# KOMINIARSKA SPÓŁDZIELNIA PRACY św. FLORIAN we WROCŁAWIU

Opinia do opinii nr 007218.....z dnia 21.05.2016

Opinia Nr 017218

w budynku przy ul. Ducławskiej nr 121/146. użył. w Walbrzychu  
dotycząca urządzeń grzewczo-kominowych używanych przez B.O.K. Szczawienko

# SKŁAD ORIENTACYJNY

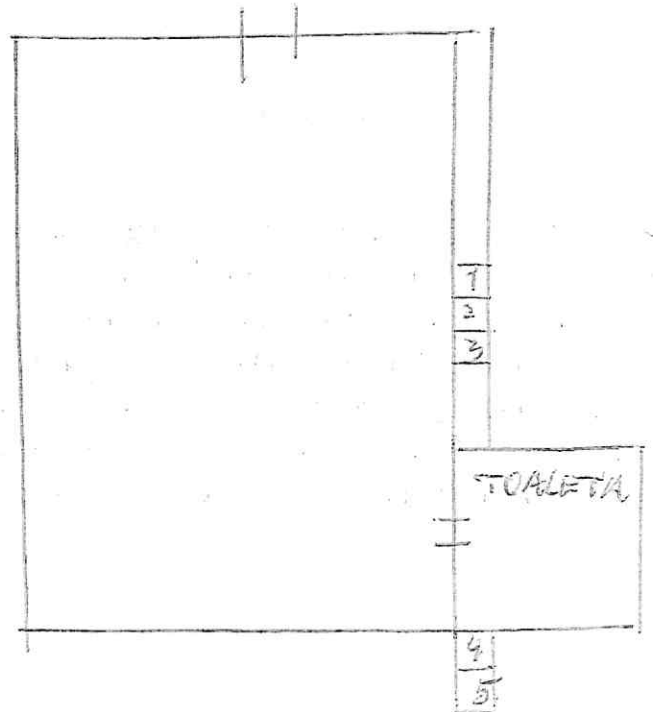
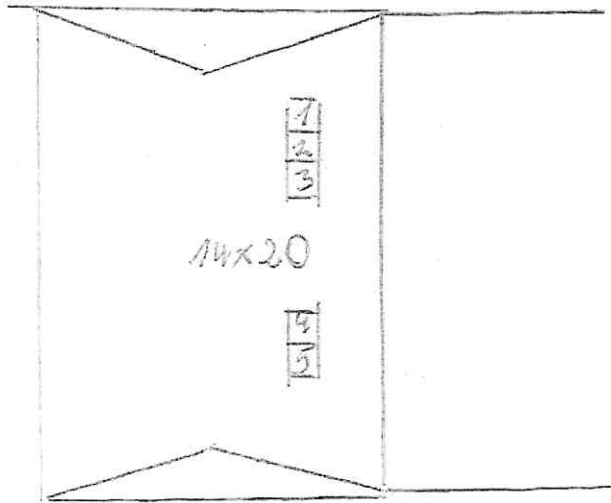
1. Istniejące przewody w lokalu to przewody dyfuzyjne. Przewody nr 1, 2 można przeznaczyć dla pieca podłogowego, pieca zaw. lub pieca kuchennego. Dla innych urządzeń grzewczych i wentylacji należy zainstalować nowe przewody zgodnie z obowiązującym przepisami i w oparciu o projekt.
2. Dla prawidłowego funkcjonowania urządzeń zapewnić odpływ powietrza z zewnątrz poprzez urządzenie nawiązane.
